東海第二発電所

設計及び工事計画変更認可申請書

補足説明資料

補足－5【原子炉建屋換気系（ダクト）放射線モニタ改造工事
の概要について】

図2 原子炉建屋換気系排気隔離弁室内機器配置図

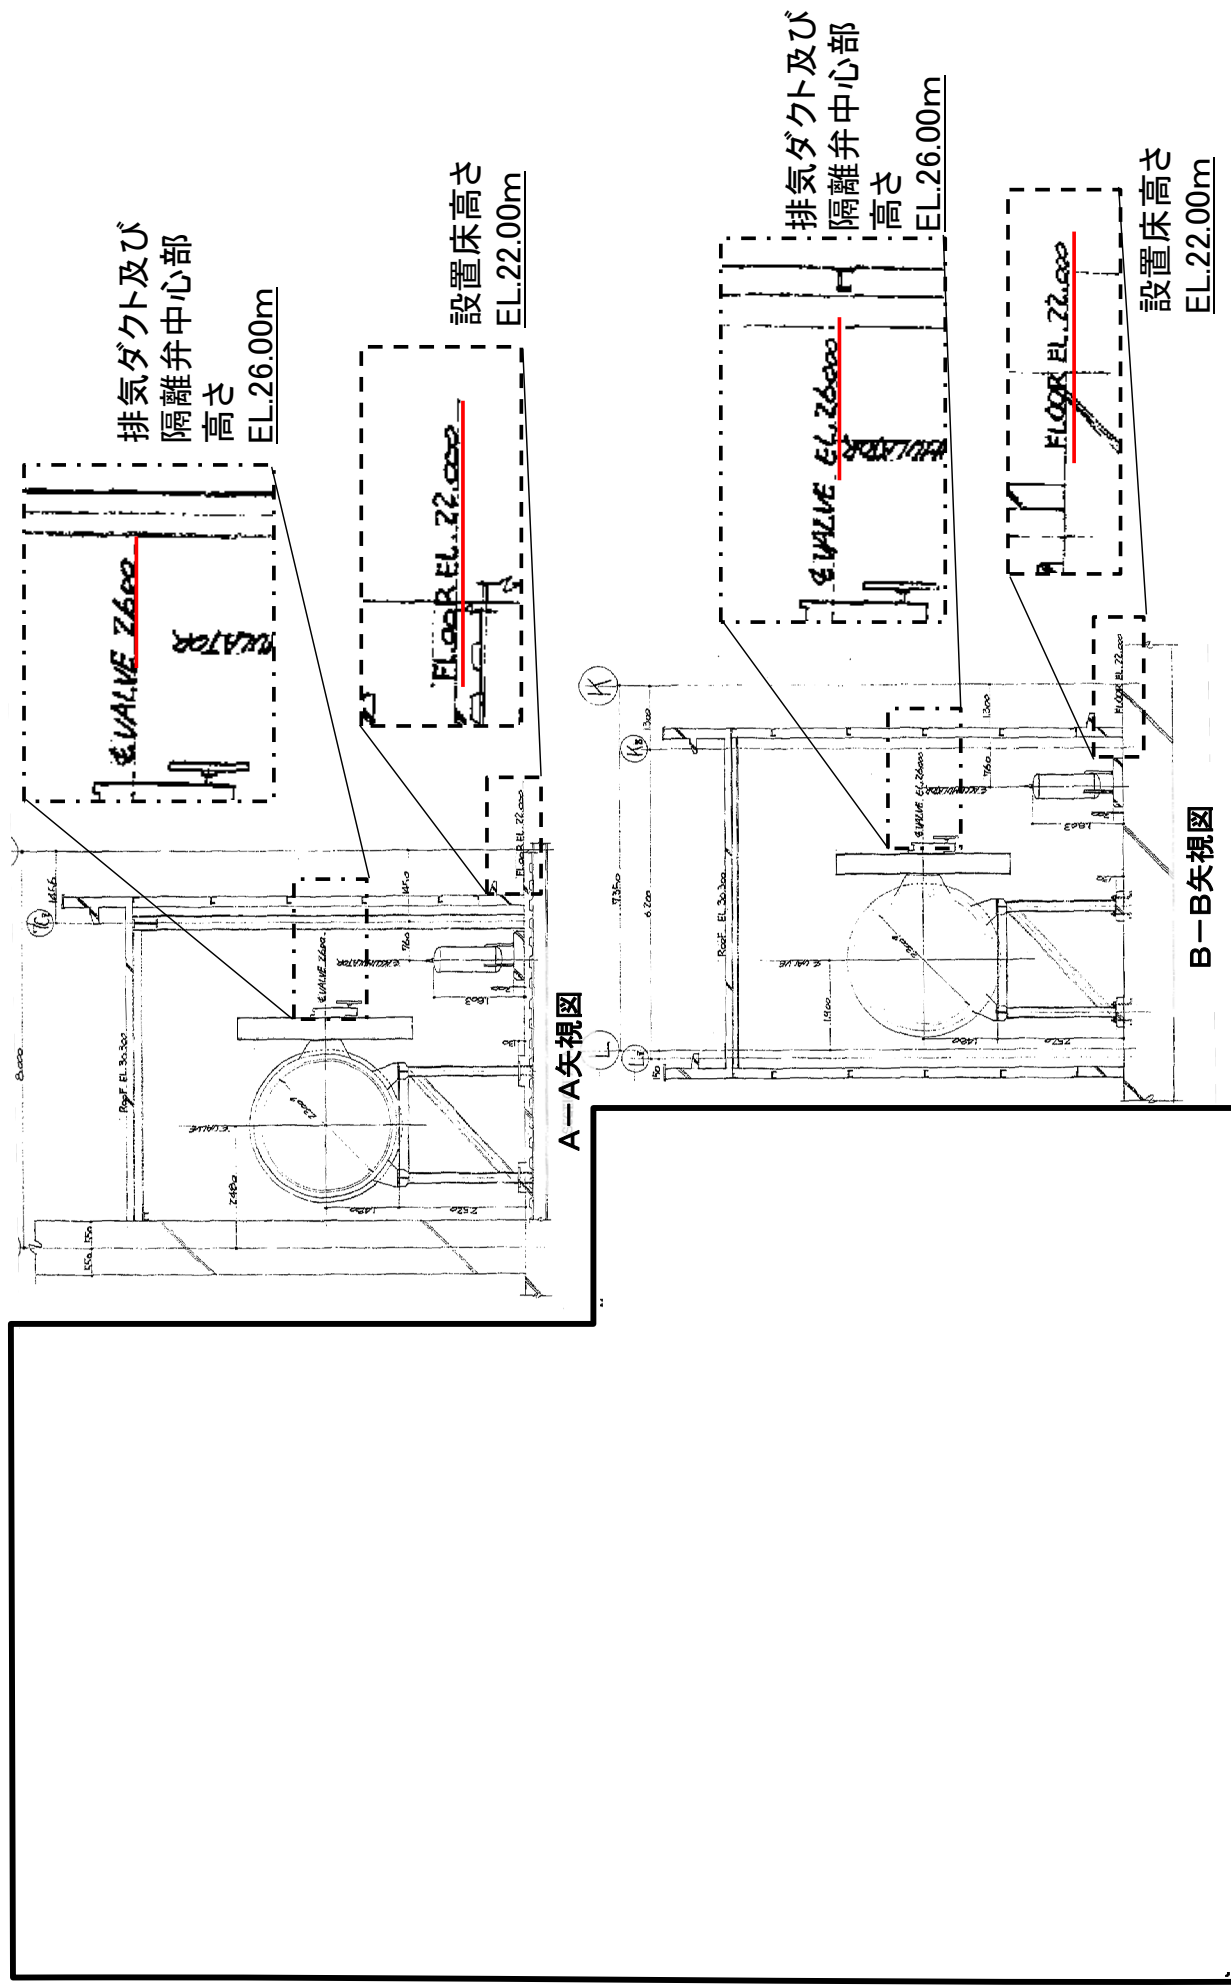
溢水防護区画番号	設置床(高さ)	溢水防護上の配慮 が必要な高さ
現行	CS-3-2	EL.22.00m	EL.24.00m以上
移設後	CS-3-3	変更なし	変更なし

※ 当該溢水防護区画内における溢水防護対象設備である「原子炉棟換気系排気隔離弁」の最下端を目安に設定。

図1 原子炉建屋換気系(ダクト)放射線モニタ改造工事概要

図6 原子炉建屋換気系(ダクト)放射線モニタシステム概略図

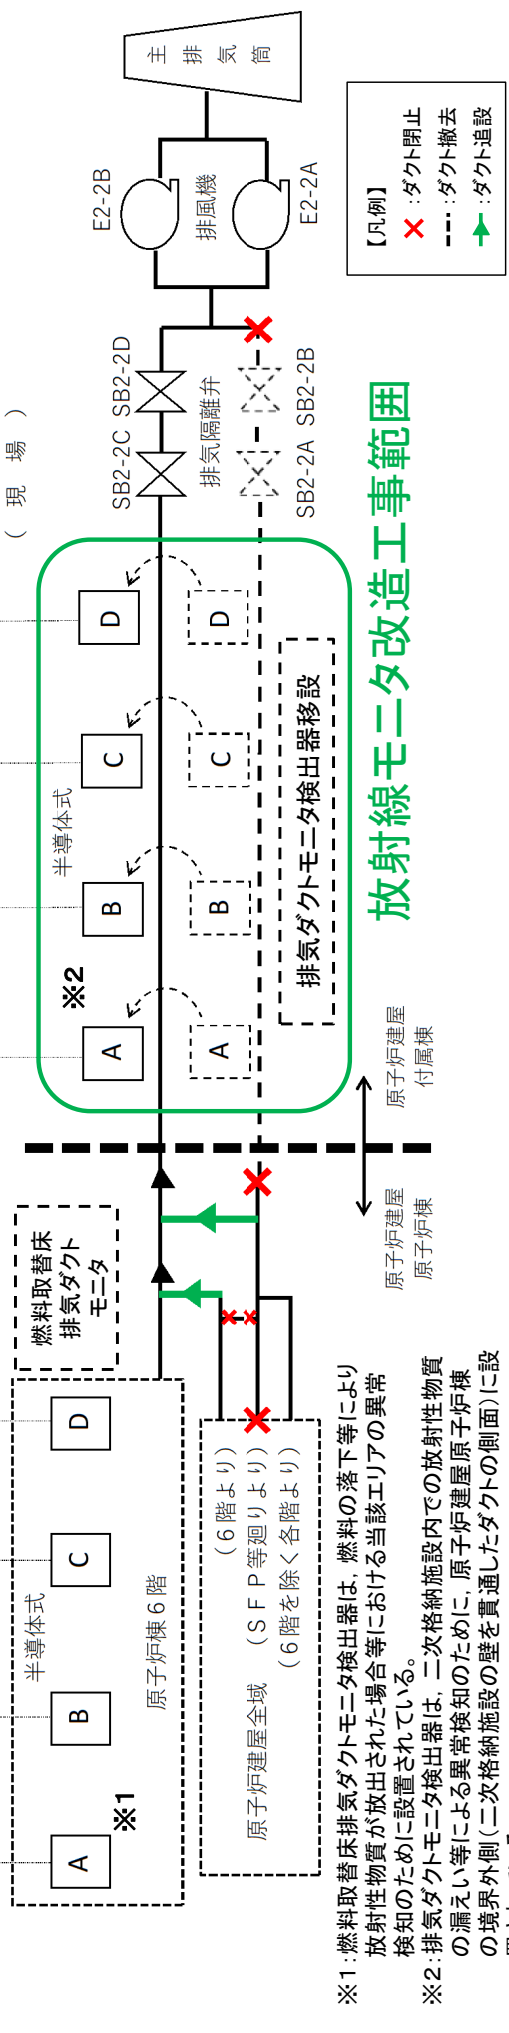
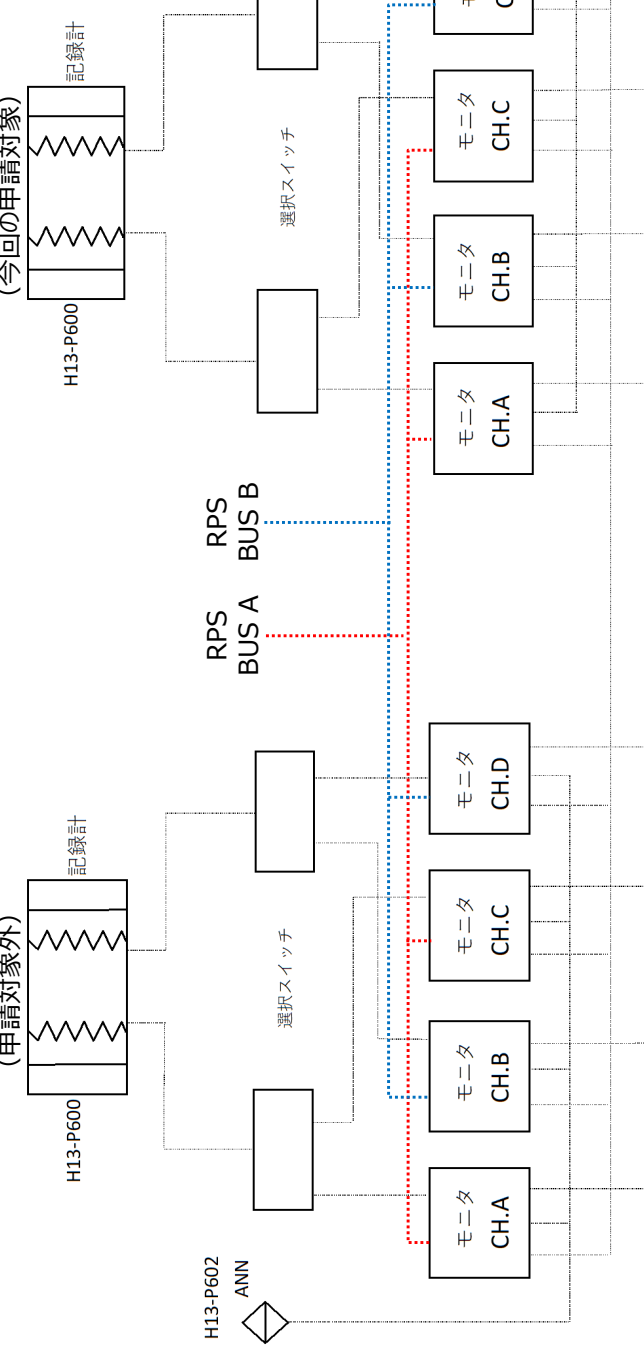
中央制御室側のモニタ等計装品は工事対象外。
また、計測範囲並びに警報設定値等に変更なし。
【計測範囲: $10^{-4} \sim 1 \text{ mSv/h}$ 】
【警報動作範囲: $10^{-4} \sim 1 \text{ mSv/h}$ 】
※警報動作値は通常運転時の放射能(バックグ
ラウンド値)の10倍以下を包絡するよう設定する。

※1: 燃料取替床排気ダクトモニタ検出器は、燃料の落下等により放射性物質が放出された場合等における当該エリアの異常検知のために設置されている。
※2: 排気ダクトモニタ検出器は、二次格納施設内の放射性物質の漏えい等による異常検知のために、原子炉建屋原子炉棟の境界外側(二次格納施設の壁を貫通したダクトの側面)に設置されている。
